# 計画平面図 (4/7)

高 知 県			
工事種別	工事 号		
図面名称	計画平面図 (4/7)	縮尺	1/1000
路線名	国道381号		
工事箇所	高岡郡四万十町大井野～口神ノ川		
設計種別			4
事務所名	高岡土木事務所 四万十町事務所	図面 番号	81
会社名

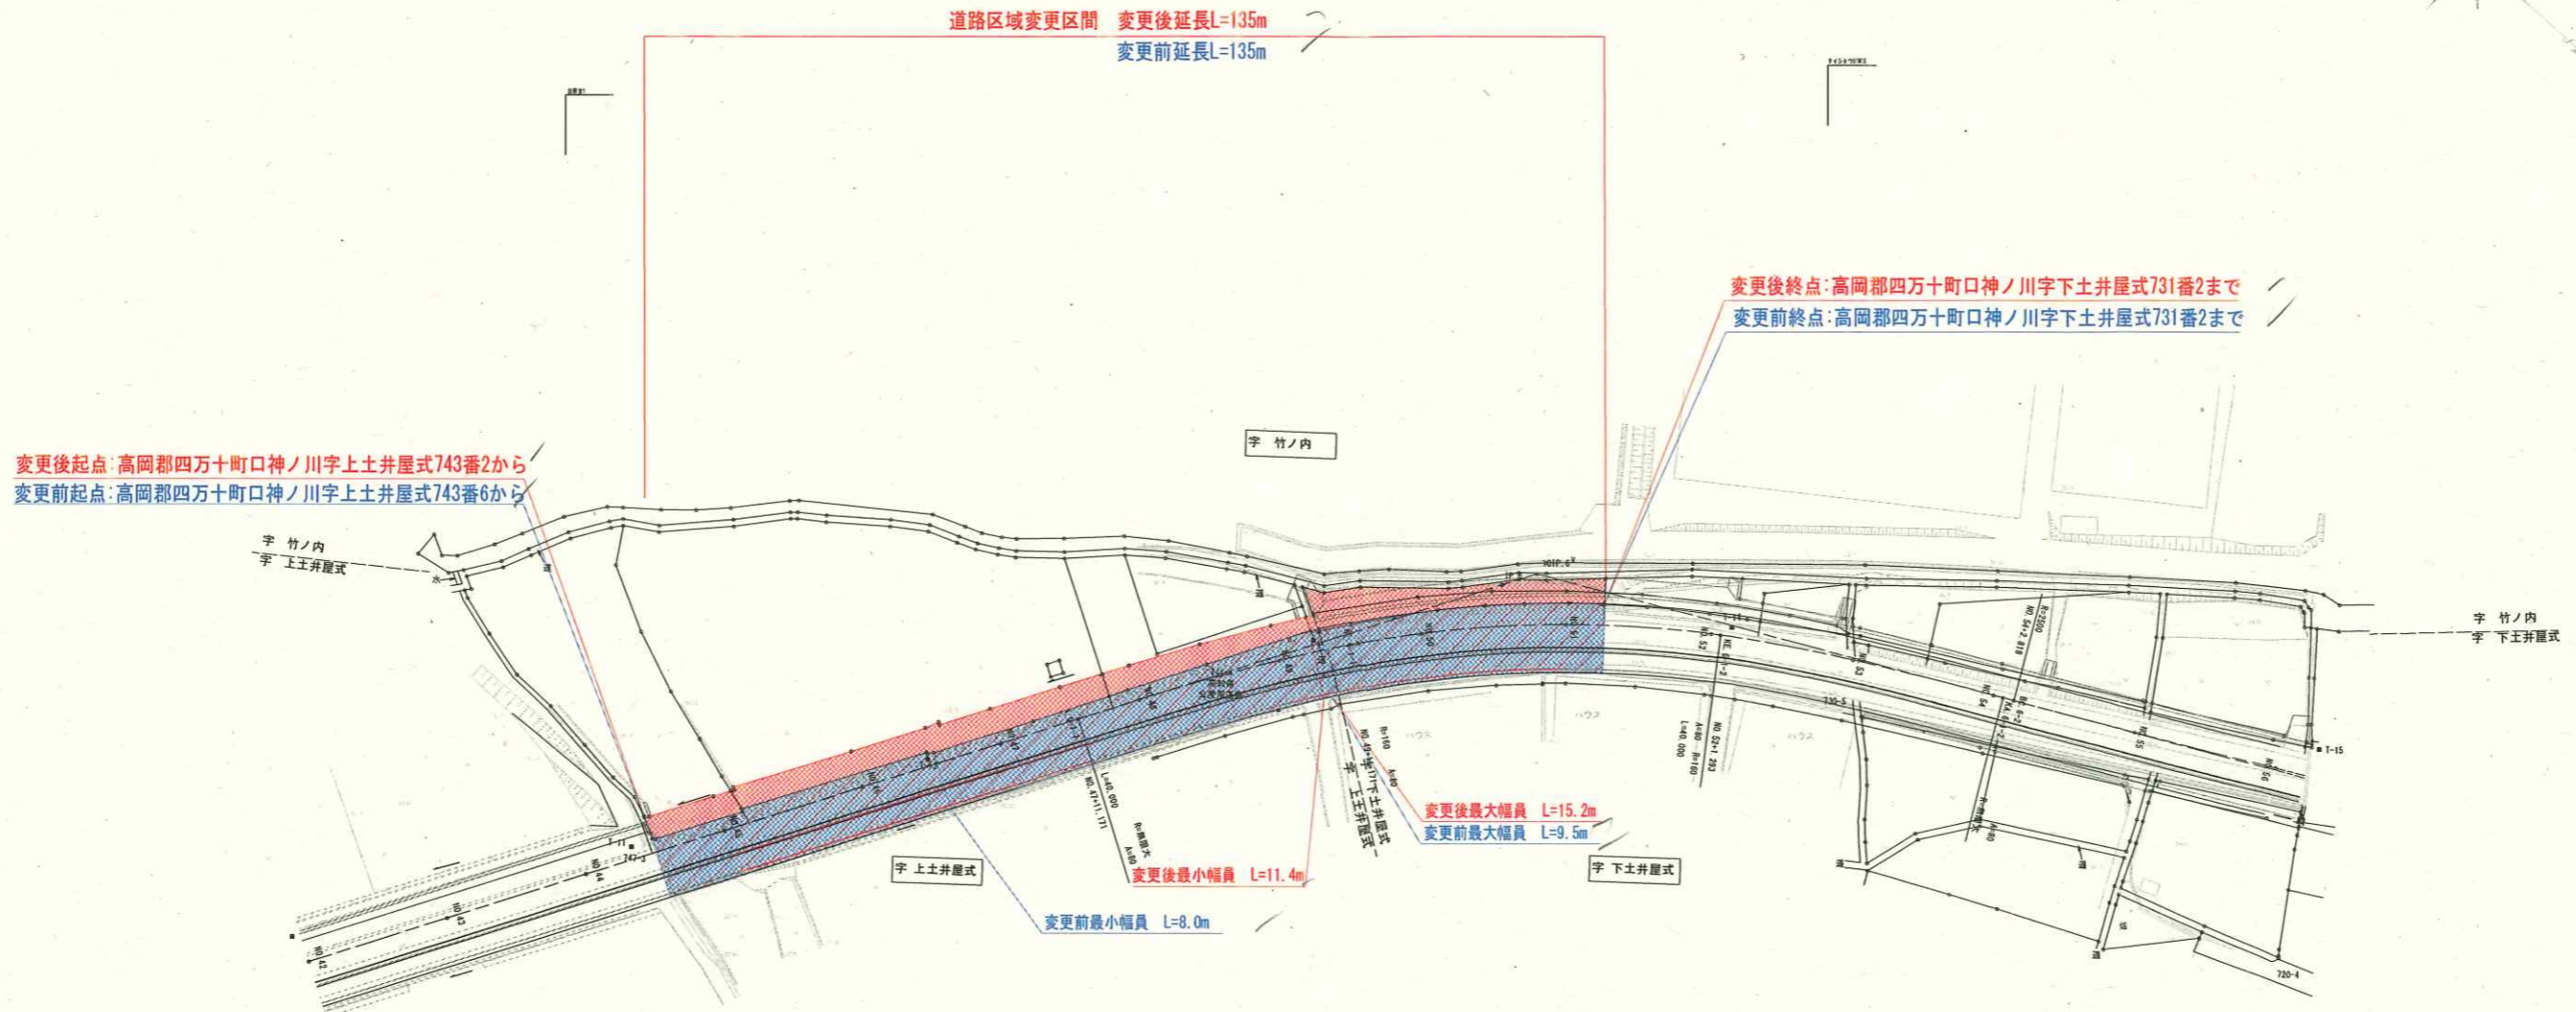
变更后起点: 高岡郡四万十町口神ノ川字上土井屋式743番2から  
 变更前起点: 高岡郡四万十町口神ノ川字上土井屋式743番6から

变更后終点: 高岡郡四万十町口神ノ川字下土井屋式731番2まで  
 变更前終点: 高岡郡四万十町口神ノ川字下土井屋式731番2まで
